中间验收监理初验缺陷整改反馈表

工程名称：王派汽车 4.70MWp 分布式光伏电站项目

监理初检问题清单

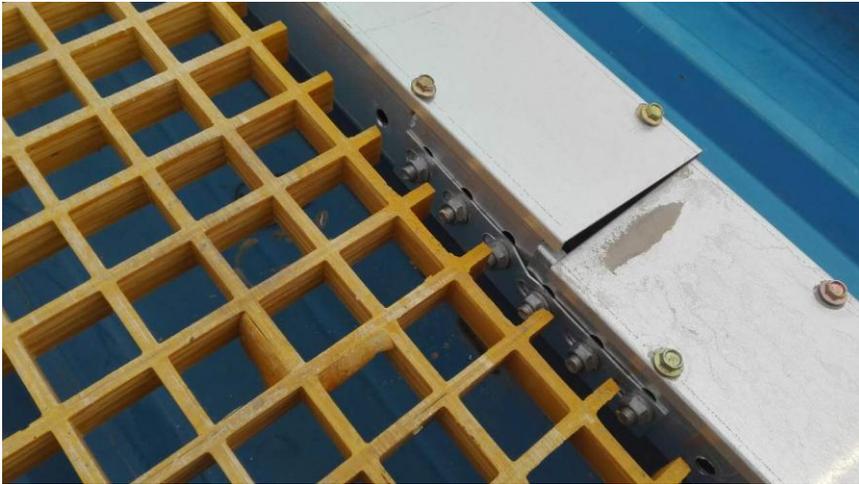
6、屋面部分边压固定不牢固（存在 40 边压）。

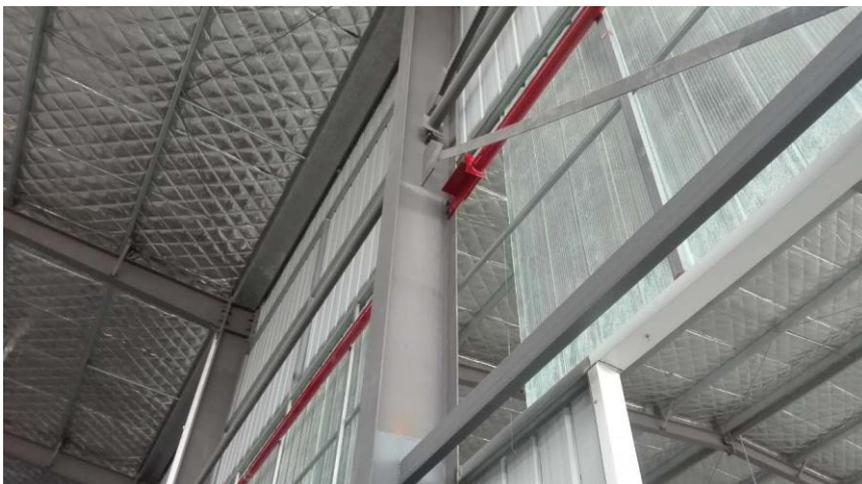
9、2#屋面组件表面敷设厂房用电线。
